## 参考資料 1 原発事故の検証の経緯、視察調査の概要

**参考資料 4 課題・教訓への対応状況**

図 2-1 1号機原子炉建屋 4階と 2号機原子炉建屋 5階の線量分布 (第 2 回資料 No. 1 東電資料に追記)

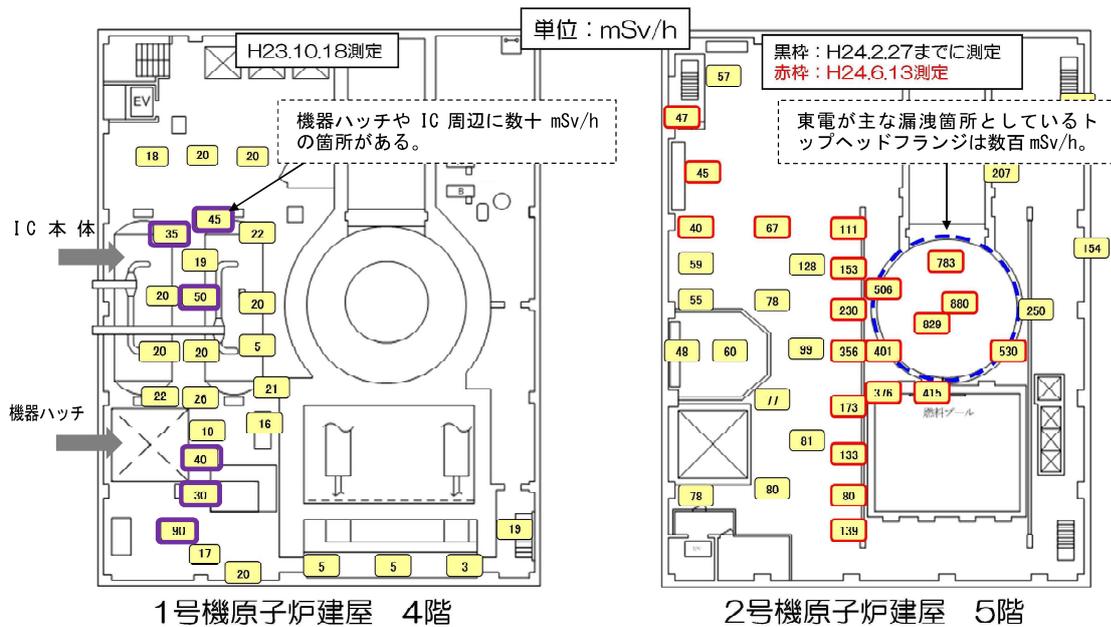
- 1号機原子炉建屋4階は2号機原子炉建屋5階の放射線量より低いものの、数十 mSv/h と高い場所がある。東京電力が示している放射線量のみをもって、1号機原子炉建屋4階で高い放射能を含むガスの漏洩がなかったと判断することはできない。

○東京電力 HD は、原子炉压力容器から直接ガスが放出された場合、破損配管付近は極めて高線量になるが、非常用復水器(IC)周辺に、直接ガスが放出されたとされる 2号機原子炉建屋 5階のような極めて高い線量の箇所は確認されていないと説明している。(図 2-1)

図3-1 1号機原子炉圧力容器の圧力（第1回資料No.1 東電資料に追記）

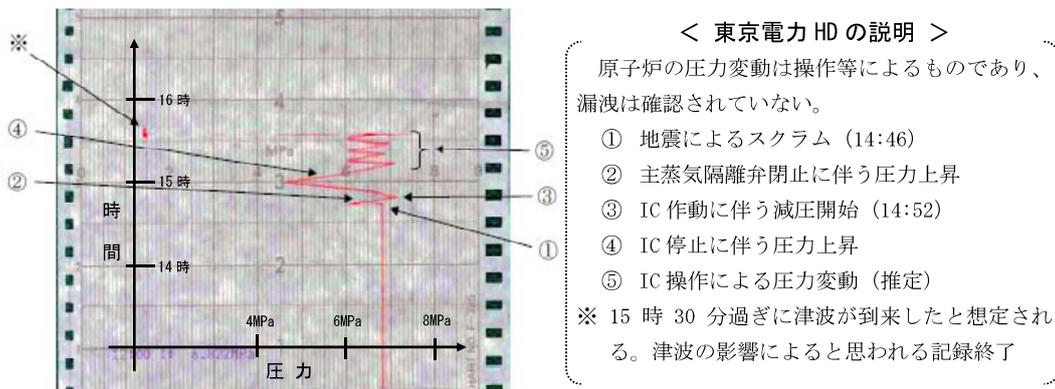
- 計測されたプラントデータ及び格納容器内の微小の漏洩口を仮定した格納容器圧力の解析結果 (図 3-2) からは、全電源喪失までに大きな損傷を示すデータは確認されていないが、解析結果には不確かさがある。また、解析結果 (図 3-2) は、格納容器外の損傷を否定する根拠とはならず、格納容器が健全でなければ格納容器内の損傷を否定する根拠ともならない。格納容器内の損傷格納容器内外の配管の微小な損傷の発生と全電源喪失後の損傷の拡大を否定することはできない。
- 東京電力の地震応答解析は、配管支持装置などは正常であるという前提でなされており、評価基準値を満たしていることにより、地震動の影響がなかったと即断することはできない。

○東京電力HDは、少なくとも地震発生から全電源喪失までの間は、原子炉の圧力バウンダリは維持されており（図3-1）、プラントパラメータに影響を与えないような漏洩があったとしても安全機能に影響を与えるものではない、地震応答解析では非常用復水器(IC)の配管の評価値は全て評価基準値を満たしている（表3-1）と説明している。

図5-1 東京電力や原子力規制委員会が説明する出水経路 (第1回資料 No.1 東電資料に追記)

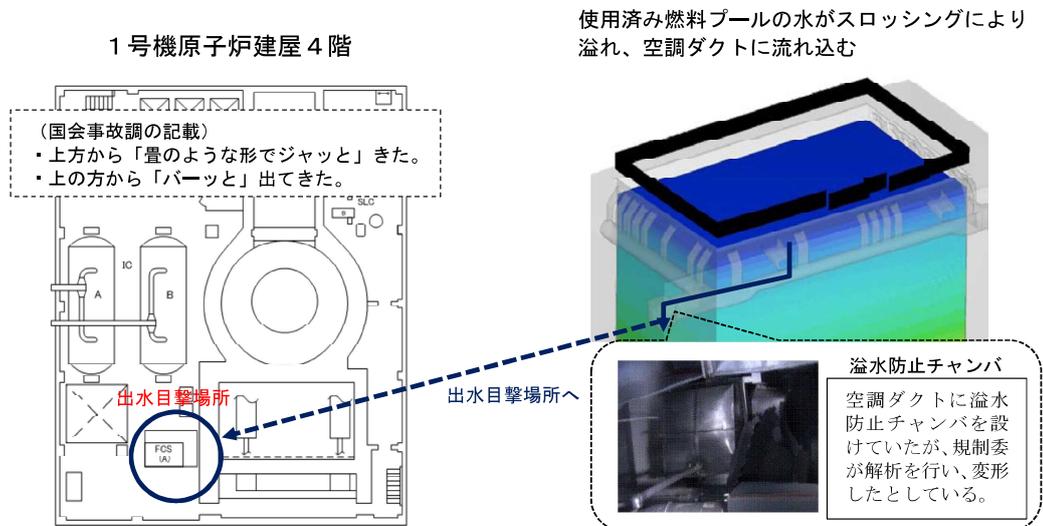
- 国会事故調査委員会は、東京電力の協力企業社員から聞き取り調査を行い、1号機原子炉建屋4階の南側の壁付近で地震発生直後に出水があったとの証言を得ている。
- 東京電力HDは、出水があったとされる箇所には他に出水を起こす可能性がある機器・配管はないこと、現地調査において空調ダクトの溢水防止チャンバの変形が確認されたこと等から、出水の原因は、使用済燃料プールの水がスロッシングにより溢れ、空調ダクトの溢水防止チャンバから漏えいしたと説明している。(図5-1)
- また、原子力規制委員会の「東京電力福島第一原子力発電所における事故の分析に係る検討会」は、現地調査及び解析に基づく検討の結果、本出水事象は、使用済燃料プールにおいてスロッシングが発生し、溢水防止チャンバに流れ込んだ水の水压により、同チャンバに隙間が生じて出水が起こったと考えるとの中間報告書をまとめている。

図 6-2 全電源喪失以降の SRV の不動作と LOCA の同時成立性について (第 11 回参考資料 No. 2 東電資料より)

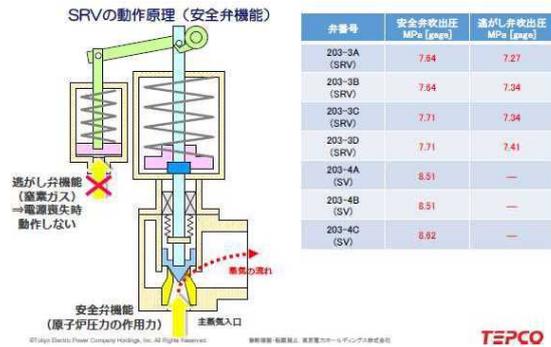
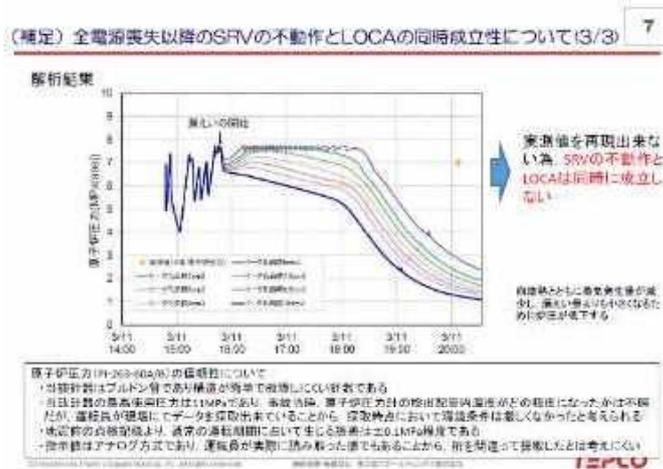
- 今後更に議論が必要である。
- 1号機SR弁の作動音を聞いた運転員は1人もいない。一方で、2号機では運転員が地鳴りのような作動音を聞いている。3号機でも作動音が確認されており、1号機SR弁が動作していない可能性がある。
- SR弁不作動の原因としては、例えば、IC配管を含む原子炉系配管の破損（小規模LOCA）、SR弁の開固着等が考えられる。
- 全電源喪失後の炉圧の実測データがほとんどないため、全電源喪失後に1号機のSR弁が作動したと断定することはできない。
- 最新版のP&ID（配管・計装図面）によると、ICベントラインのグローブ弁は、SBO後は「開」だった可能性がある。

- 国会事故調査委員会は、1号機 SRV 弁の作動音に関する証言が運転員や作業員から得られなかったことから、SRV 弁が作動しなかった可能性がある旨指摘している。
- 東京電力 HD は、SRV 弁は4つあること、原子炉圧力容器の圧力が SRV 弁のバネ設定を超えると自動で弁が開く単純な構造 (図 6-1) であること、小規模な漏えいと SRV 弁の不動作が同時に成立しないことを解析により確認 (図 6-2) していること等から、全電源喪失後に SRV 弁が動作していたと説明している。
- また、原子力規制委員会の「東京電力福島第一原子力発電所における事故の分析に係る検討会」も、同様な中間報告書を取りまとめている。

図3-1 循環水系配管（第2回資料 No.2 東電資料より）

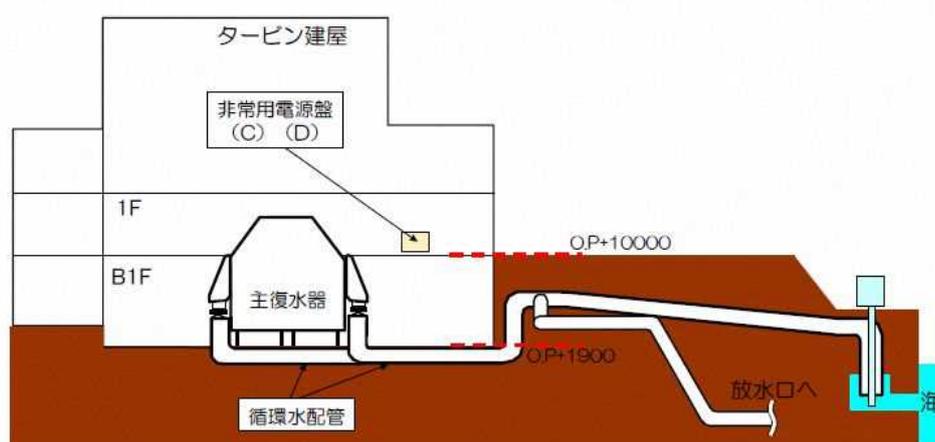
- 鈴木元衛委員は、次のとおり仮説を示した。（添付資料4「鈴木元衛委員の考え方③」参照）
  - ① 東北大学の津波シミュレーションの結果によると、放水口付近に大きな津波の流速が発生しており、これにより放水路には強い圧力波が生じて放水路配管系を伝播した可能性がある。津波が放水口へ打ち寄せ、放水路の点検口から高い水柱が立ち上った写真（写真1-1、写真11参照）はこの圧力波発生を裏付けるものである。
  - ② 1号機においては、循環水配管系、D/G冷却系の配管等が地震により破損し、そこから、海水（津波）が流入してD/G停止に至った可能性がある。
  - ③ 2号機A系や5号機A系B系においては、上記の圧力波によりD/G冷却系又は残留熱除去系の海水ポンプモーターに過負荷や過電流を発生させ、トリップさせ、これによってD/Gを停止させた可能性がある。流体の逆流によりモーターに過電流が発生するという過去の実験による知見がある。

- 循環水系、補機冷却系やD/G冷却系配管などの地震動に対する損傷防止対策又は損傷して内部溢水した場合の対策をとる必要があるのではないか。
- 津波による圧力波により放水路やポンプなどの機器が損傷する可能性についても十分な考慮をすべきである。
- 津波により、D/G冷却系の海水ポンプに過負荷や過電流が発生して停止しても、電源の確保ができるよう対策をとる必要があるのではないか。

- 東京電力 HD は、津波到達後においても、1号機循環水系配管（図3-1）の設置されているタービン建屋地下1階へ運転員がアクセスしていること、地下1階に設置されているディーゼル消火ポンプが機能を発揮していること等から、循環水系配管の損傷により浸水し、電源喪失に至ったとは考えていないと説明している。
- 1号機循環水系配管については、建設当時に耐震重要度分類はなく、耐震評価が行われていない。

図 1-2 プラントパラメータと解析結果（1号機）

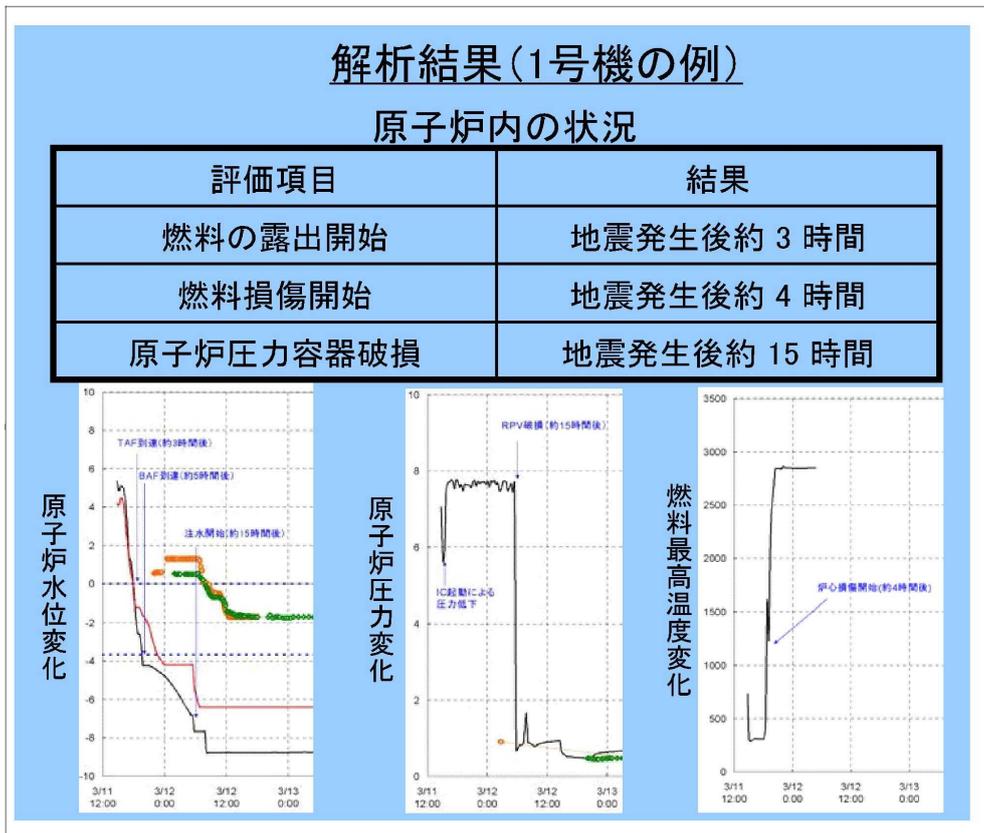
- ・福島第一原子力発電所1号機の原子炉圧力の測定値は、全交流電源喪失（SBO）から原子炉圧力容器破損までの約11時間において、3月11日20時07分の「6.6~7.2MPa[gage]」の1点しかない。
- ・東京電力が2011年5月24日に公表したMAAP解析結果及び同年11月30日に原子力安全・保安院（当時）が開催したワークショップの発表で、原子炉圧力の推定変化を示す図からこの測定値だけ省かれている。
- ・一方で、この数値は、国会事故調が「可能性は否定できない」とした地震の揺れに起因する原子炉冷却材喪失事故（LOCA）を、東京電力が完全否定する根拠にもなっている。

出典：東京電力福島第一原子力発電所 1～3号機の炉心損傷状況の推定について  
 （平成23年11月30日 東京電力株式会社） ※5ページ目の一部を抜粋  
[http://www.tepco.co.jp/nu/fukushima-np/images/handouts\\_111130\\_07-j.pdf](http://www.tepco.co.jp/nu/fukushima-np/images/handouts_111130_07-j.pdf)  
 ※中央の原子炉圧力のグラフに、3月11日20時07分のプロットがない。

図3-4 RPV主フランジの構造

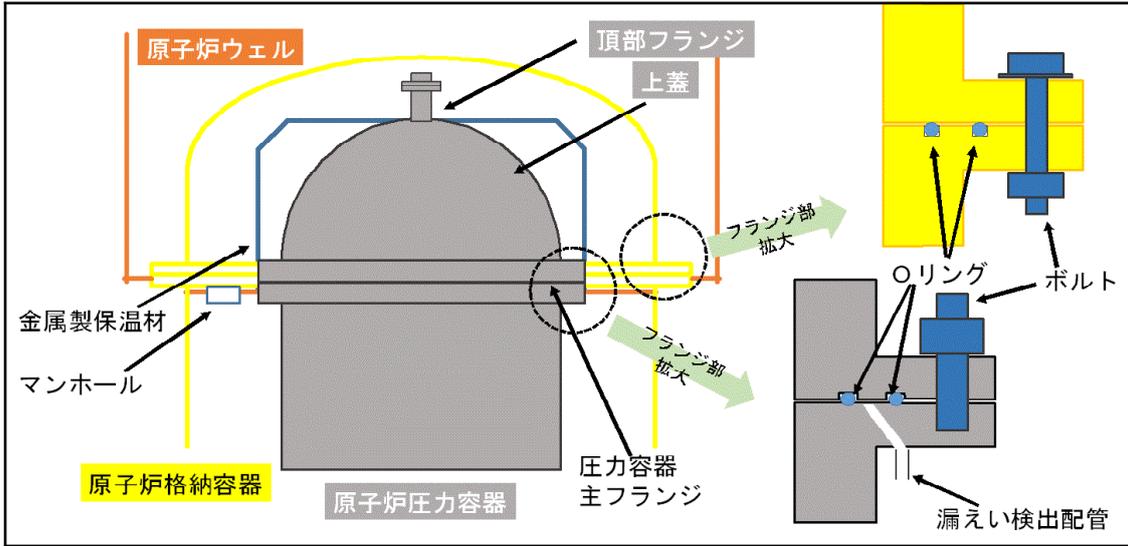
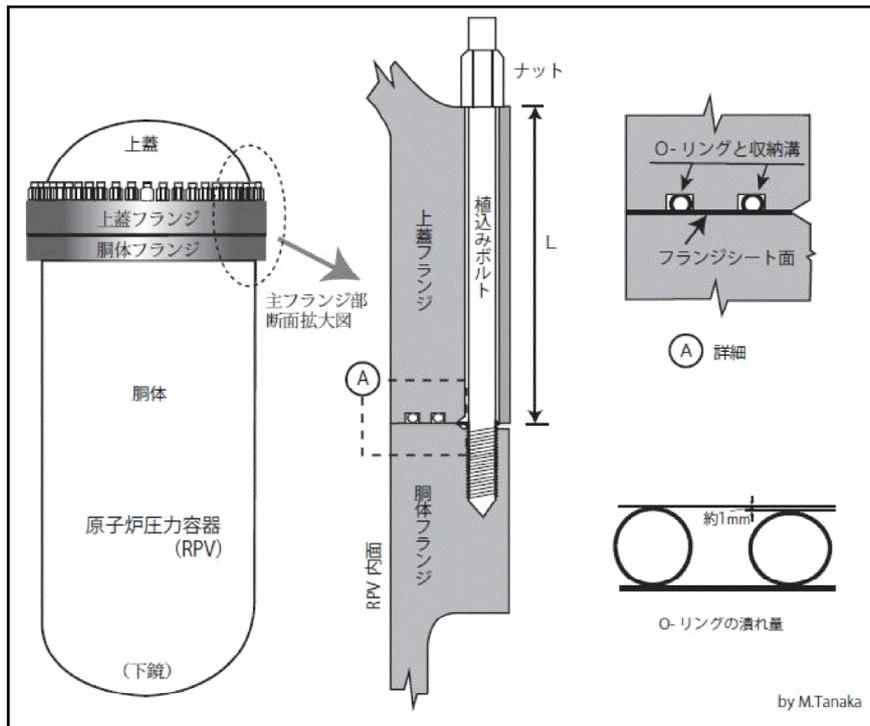
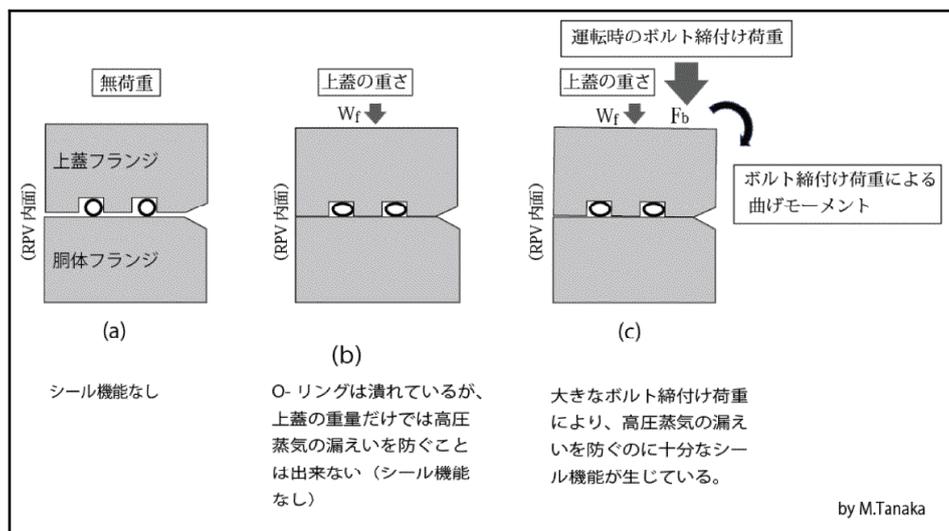
- ・原子炉ウェルへの水張りは、RPV主フランジから高温高压のガスが「噴出」するDCH<sup>(\*)</sup>的事象のような場合にも有用なのか。  
(\* )Direct Containment Heating（格納容器直接加熱）
- ・原子炉格納容器フランジ部のOリングが破損すれば、原子炉ウェルに水を張っていても大量の水素がオペレーティングフロア（オペフロ）へと漏出する可能性があるが、どう対応するのか。
- ・RPV主フランジからの漏えいによる格納容器過温破損が、FVの作動条件である2Pdに至るまでの時間より、かなり先行して起きる可能性はないか。起きても問題はないか。
- ・RPV主フランジからの高温高压ガスの噴出の可能性の問題は、植込みボルトの材質が耐熱鋼でないこと、そしてその高温強度特性が不明なこと、からきているが、耐熱鋼への材質変更は現実的選択肢ではない。とすれば、しかるべき材料試験をおこない、当該ボルト材に対する短時間クリープ特性を含む各種高温強度特性を把握しておくべきではないか。

- ・令和元年11月末に撮影した1号機原子炉格納容器の上蓋の写真があるが、撮影した範囲では、蓋部分に明らかな変形はないことは確認できる。線量が1 Sv以上と高いので、事故時にここから漏れていたのは確実だと思う。
- ・柏崎刈羽原子力発電所では、原子炉格納容器上蓋部フランジからの漏えい対策として、原子炉ウエルの事前水張り、Oリングの素材変更（2Pd、250℃に耐えられるもの）、シール材の塗布を行っている。
- ・水素対策としては、原子炉への注水機能を強化して炉心損傷を防止し、水素が大量発生する手前の段階で止めるというところに力を入れている。オペフロ（オペレーティングフロア）に出てしまったときの対策は、PAR（静的触媒式水素再結合装置）やトップベントを設けている。

図4-1 東京電力や原子力規制委員会が説明する出水経路

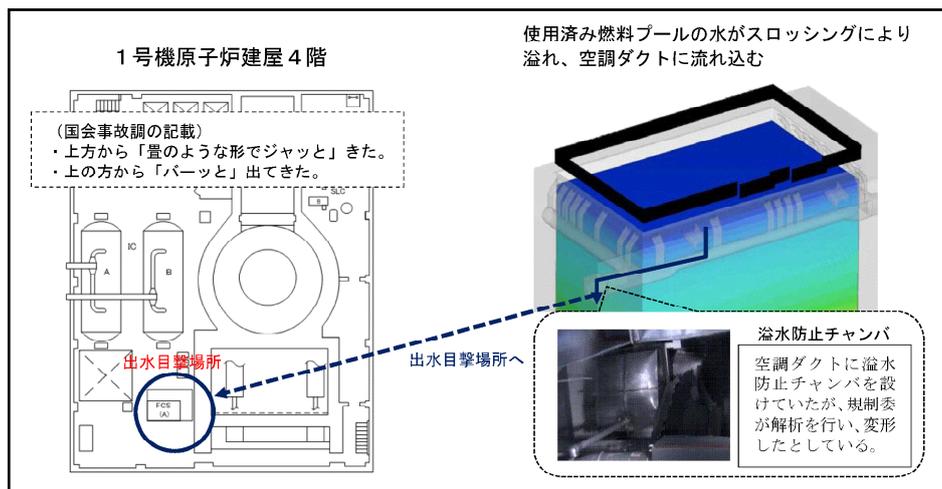
- ・ 1号機原子炉建屋4階における出水については目撃者がおり、国会事故調で問題視してきた。
- ・ 原子力規制委員会が出水目撃者の聴取をしているが、重要な点で国会事故調のものと異なっている。
- ・ 原子力規制委員会の事故分析検討会は、使用済燃料プールの水が空調ダクトに流入し、その動水圧によって溢水チャンバの取り付けボルトの間で隙間が生じ、フロアに水が漏れた可能性があるとの結論を出している。東京電力も同じ考えである。

図6-1 2号機原子炉格納容器圧力の時間変化（実測値）

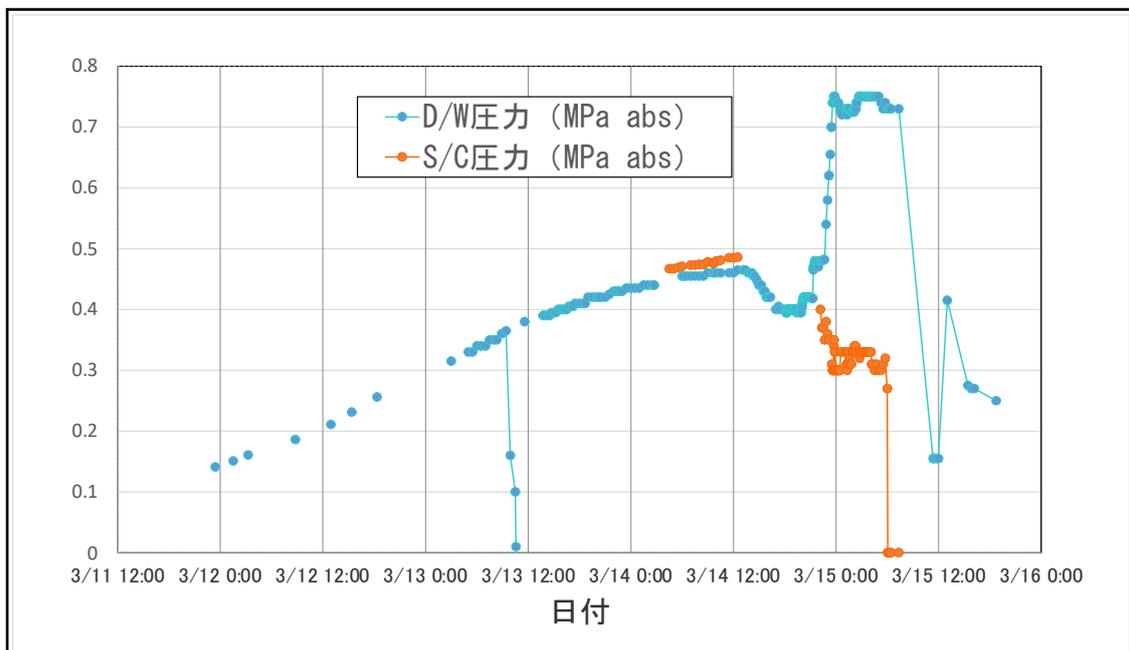
- 2号機原子炉格納容器では、不可解な急激な圧力降下(\*)が見られる。  
(\*例えば、3月14日12時ごろからのドライウエル (D/W) 圧力の降下、3月14日22時ごろからの圧力抑制室 (S/C) の圧力の降下
